ს ა ე ქ ს პ ე რ ტ ო დ ა ს კ ვ ნ ა

„ტექნიკური რეგლამენტის – შენობა-ნაგებობის უსაფრთხოების წესების დამტკიცების თაობაზე „საქართველოს მთავრობის 2016 წლის 28 იანვრის № 41 დადგენილების მოთხოვნებთან შესაბამისობის დადგენის მიზნით

ქ. თბილისში, ლუბლიანას ქ№13დ, ს/კ 01.13.02.009.044 „თვალის მიკროქირურგიის ჯავრიშვილის კლინიკა ოფთალმიჯის“ რეკონსტრუქციის პროექტი

„ტექნიკური რეგლამენტი – „მისაწვდომობის ეროვნული სტანდარტები“-ს საქართველოს მთავრობის 2020 წლის 4 დეკემბრის № 732 დადგენილების მოთხოვნებთან შესაბამისობის დადგენის მიზნით

5 სართულის გეგმა +13.65 ნიშნულზე

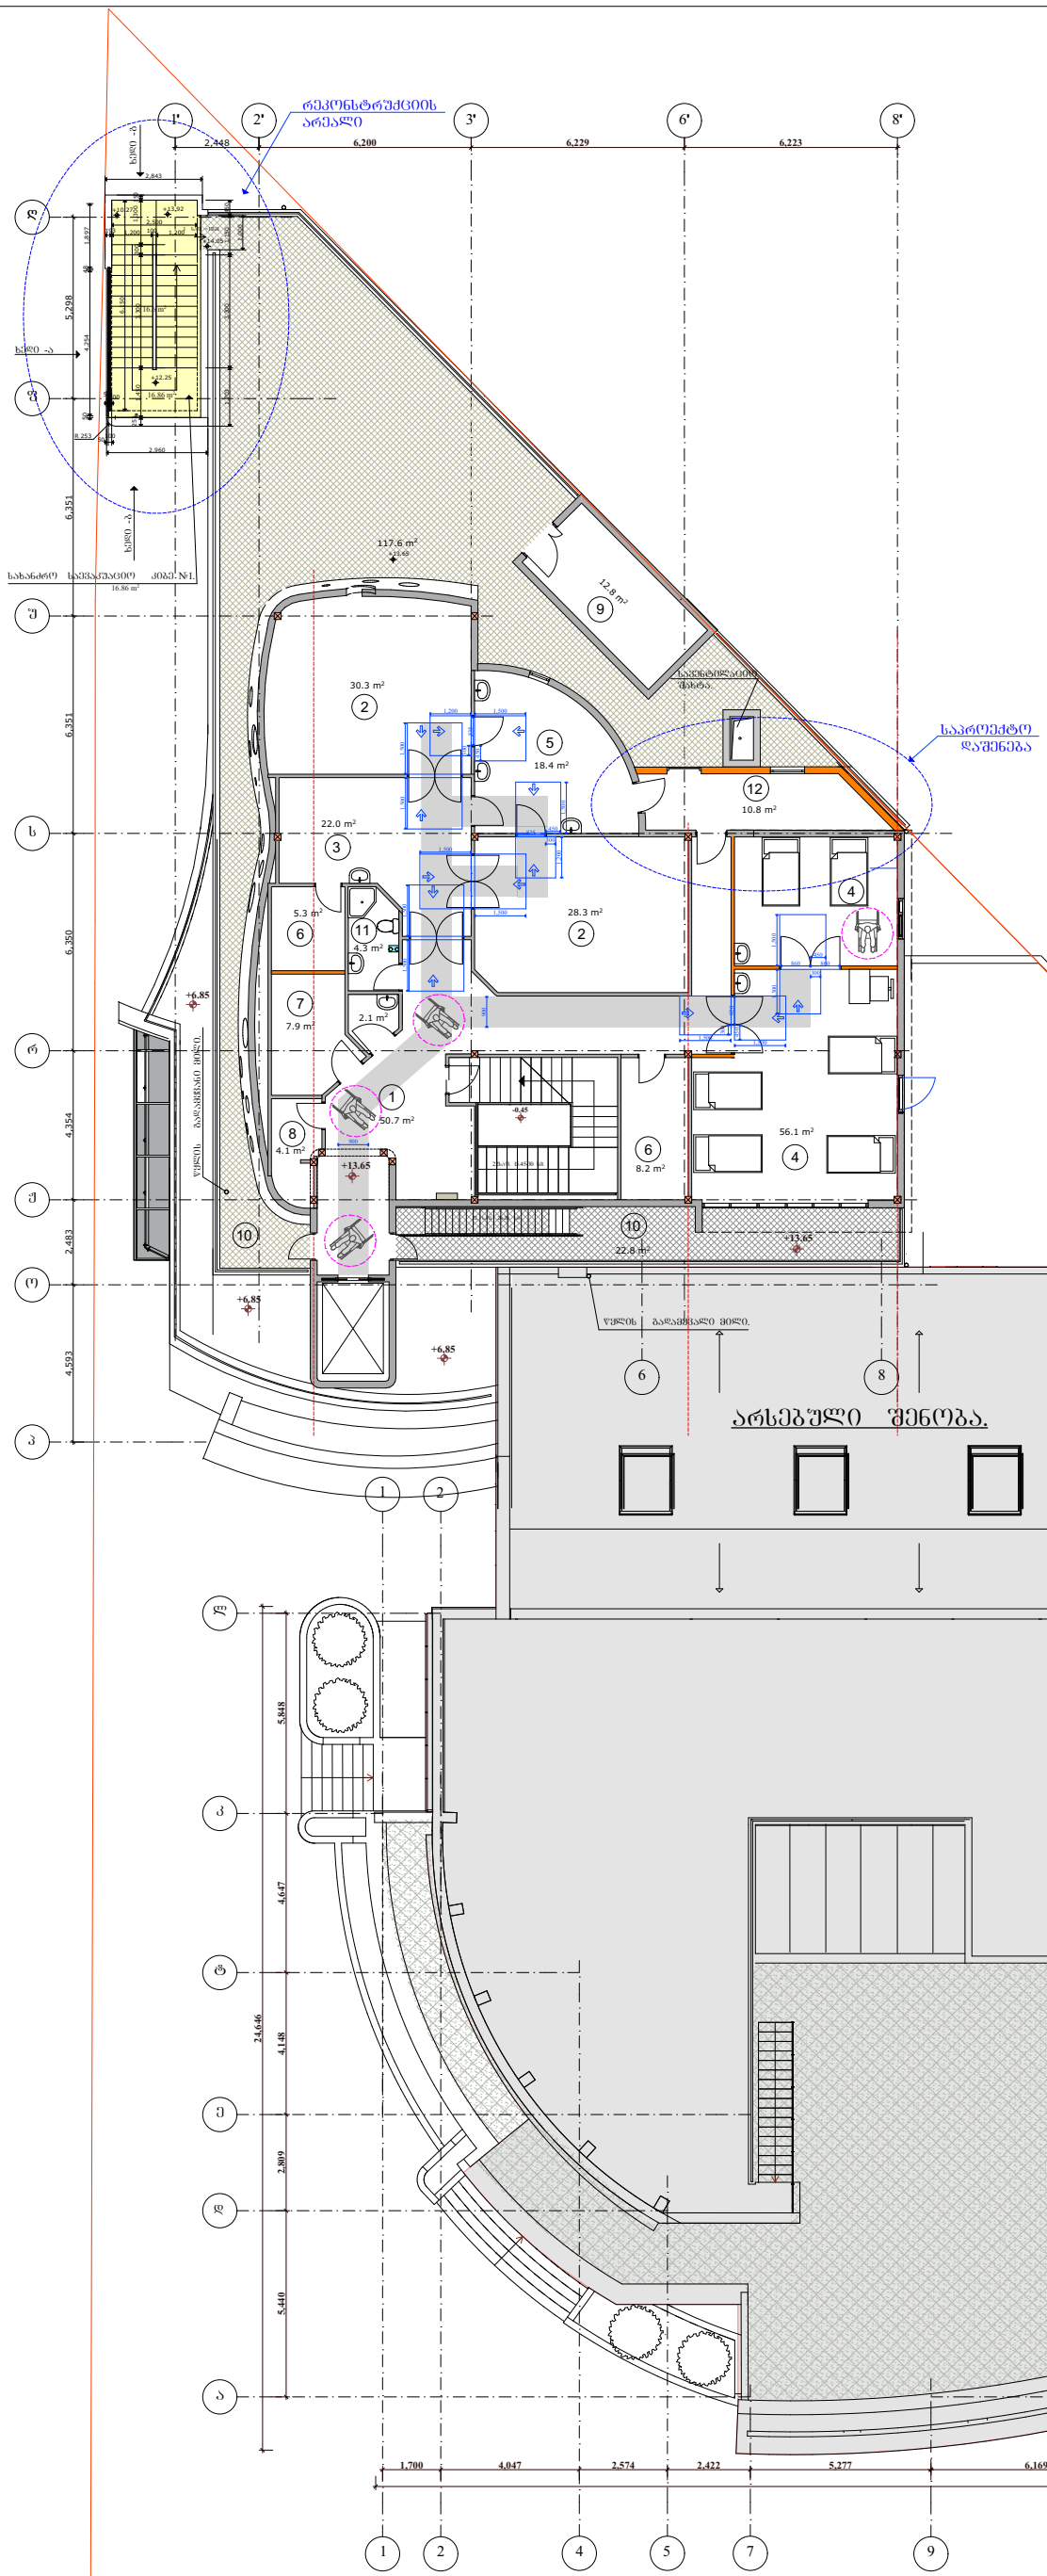
რეკონსტრუქციის პროექტი ითვალისწინებს მეხუთე სართულზე დამხმარე დანიშნულების სათავსოს მიშენებას და სახანძრო თავდასაღწევი კიბის მოწყობას. დამხმარე სათავსის გარე კედლები მოეწყობა სამშენებლო ბლოკის წყობით, ფასადები შეილესება და შეიღებება, გადაიხურება მეტალოკრამიტის ფენილით. სახანძრო თავდასაღწევი კიბეები კი ფოლადით აიგება.

- დამხმარე ჯგუფი დს (+13.65 ნიშნულზე) - შეესაბამება 312 ქვეთავს.

- „8^1-6^1“ ფასადზე დაცული ღიობების ფართობი არ უნდა აღემატებოდეს 25%-ს. აღნიშნულ ფასადზე ღიობების ფართობი არაუმეტეს 17%-ია.
- „ს“ ღერძის მიმდებარედ საპროექტო მიშენების ფასადზე დაუცველი და დაცული ღიობების მოწყობა დაუშვებელია, ვინაიდან ხანძარსაწინააღმდეგო მანძილი ≤1 მეტრს. შესაბამისად, პროექტში აღნიშნულ ფასადზე ღიობები გათვალისწინებული არაა.
- პროექტით საპროექტო მიშენების პერიმეტრზე გარე კედლების ცეცხლმედეგობა „წესებით“ მოთხოვნილს აჭარბებს. გარე კედლები შევსებულია 20 სმ ბეტონის ბლოკების წყობით, რაც მინ. 4 საათიან ცეცხლმედეგობას უზრუნველყოფს 721.1(2) ცხრილის შესაბამისად.
- 705.11 ქვეთავის მე-3 და მე-4 გამონაკლისების მიხედვით,საპროექტო მიშენების გარე კედლებზე მოწყობილი არაა პარაპეტი.

- საპროექტო მიშენების სახურავი შესრულებულია მეტალოკრამიტის ფურცლებით. 1505.1 ცხრილის მიხედვით, I-B ტიპის კონსტრუქციის შენობისათვის საკმარისია B კლასის სახურავის ბურული, თუმცა, წარმოდგენილი პროექტში სახურავის ბურული, 1505.2 ქვეთავის მიხედვით, კონსტრუქციული ანაწყობების ტიპით ეკუთვნის A კლასს, (A კლასის სახურავის ანაწყობებად ითვლება ის ანაწყობები, რომლებიც ტესტირების დროს უძლებს ძლიერი ცეცხლის ზემოქმედებას).
- სახურავს გააჩნია 1503.4 ქვეთავის შესაბამისად მოწყობილი წყალარინი ღარები და მილები.

სარეკონსტრუქციო შენობაში გათვალისწინებული 2 კარი მწკრივში:

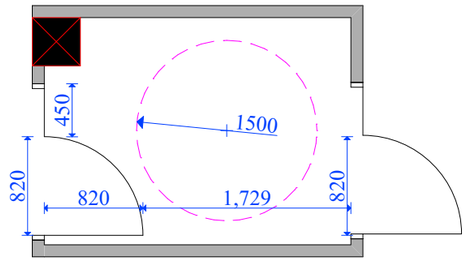
- მისაწვდომ სვლაგეზზე არსებული ყველა გზა-კარის თავისუფალი სიგანე არ არის 820 მმ-ზე ნაკლები, რაც შეესაბამება 404.2.2 ქვეთავის მოთხოვნას.
- მისაწვდომ სვლაგეზზე არსებულ ყველა კართან და გზა-კართან უზრუნველყოფილია მანევრირებისათვის თავისუფალი სივრცე 404.2.3.2 ცხრილის შესაბამისად. მანევრირებისთვის აუცილებელ თავისუფალ სივრცეში, იატაკის ზედაპირი შეესაბამება 302-ე ქვეთავს და მათი ზედაპირი არ არის 1:48-ზე მეტად დახრილი. ყოველივე აღნიშნული შეესაბამება 404.2.3 და 404.2.3.1 ქვეთავების მოთხოვნებს.

სარეკონსტრუქციო შენობაში არსებული ლიფტი:

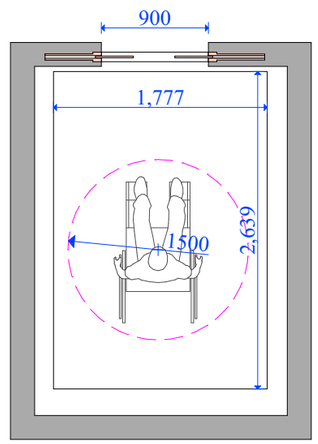
3. **სარეკონსტრუქციო შენობაში არსებული ლიფტი მისაწვდომი სვლაგეზის ნაწილია და შეესაბამება 407 ქვეთავის მოთხოვნებს, კერძოდ:**

- ლიფტის კაბინის ზომები შეესაბამება 407.4 ქვეთავის მოთხოვნებს.
- ლიფტის კარი შეესაბამება 407.3 ქვეთავის მოთხოვნებს.
